VAS “Latvijas dzelzceļš”
sarunu procedūras ar publikāciju “Elektroapgādes produkcijas piegāde” nolikuma

SKAIDROJUMS Nr.1

Attēls Nr.2 pie Skaidrojuma 2.atbildes (Izolators LOK (LOSK) 12,5-10-3-20-135 UHL1):

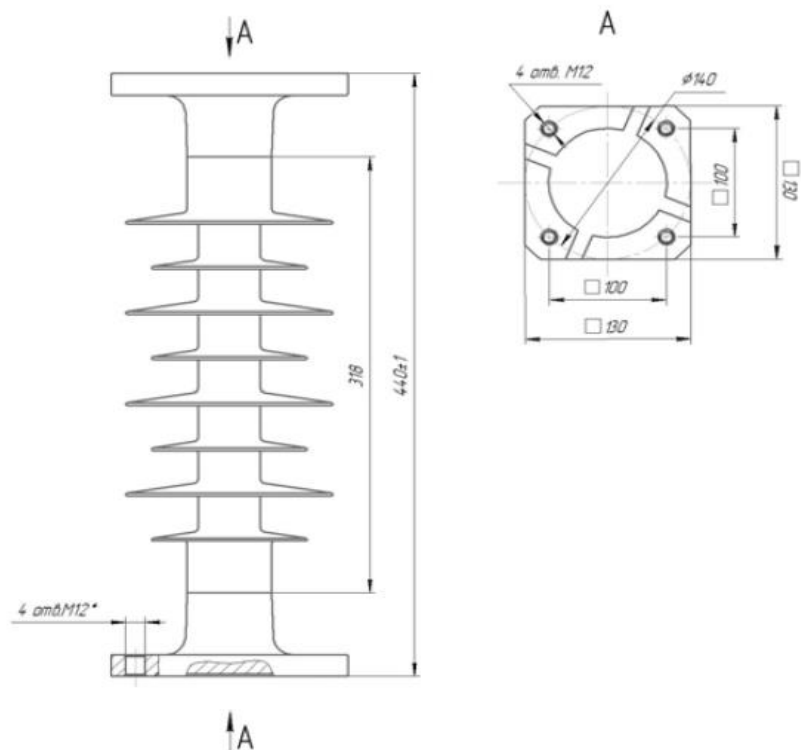
Lūdzu skatīt attēlu Nr.2 (rasējumu) šī skaidrojuma beigās.
3.	9. daļa Transformatori 9.1, 9.2, 9.3 Lūdzam sniegt nepieciešamos tehniskos datus un prasības transformatoriem. izejas spriegums (220?) vai jums ir nepieciešama lodēšana "plus mīnus" 5% * Tehniskie dati: HV puse: spriegums V, strāva, A, spaiļes, PBB LV puse: spriegums V, strāva A, tukšgaitas strāva, % Zaudējumi tukšgaitā, W Īssavienojuma zudumi, samazināta līdz 75 °C, W Īsslēguma spriegums, samazināts līdz 75 °C, % Augstsprieguma tinuma pretestība pie °C LV tinuma pretestība pie °C Lūdzu, pievienojiet rasējuma paraugus ar nepieciešamajiem izmēriem, kā arī norādiet transformatora ievades virzienu, uz sāniem vai uz augšu?	/Iepirkuma komisijas atbildes par konkrēto parametra neskaidrību iekrāsotas ar sarkanu/ 9. daļa Transformatori 9.1, 9.2, 9.3 izejas spriegums (220?) – 230V; nav nepieciešama lodēšana "plus mīnus" 5% * ; Tehniskie dati: HV puse: spriegums V, strāva, A, spaiļes, PBB 10kV; LV puse: spriegums V, strāva A, 230V; tukšgaitas strāva, % saskaņā ar ražotāja specifikāciju; Zaudējumi tukšgaitā, W saskaņā ar ražotāja specifikāciju; Īssavienojuma zudumi, saskaņā ar ražotāja specifikāciju; samazināta līdz 75 °C, W saskaņā ar ražotāja specifikāciju; Īsslēguma spriegums, saskaņā ar ražotāja specifikāciju; samazināts līdz 75 °C, % saskaņā ar ražotāja specifikāciju; Augstsprieguma tinuma pretestība pie °C saskaņā ar ražotāja specifikāciju; LV tinuma pretestība pie °C saskaņā ar ražotāja specifikāciju. Lūdzu norādiet transformatora ievades virzienu, uz sāniem vai uz augšu? Ievadi var būt sānos vai uz augšu, nav principiāli. Izmēri nav limitēti, tādēļ konkrēts rasējums te pievienots netiek.
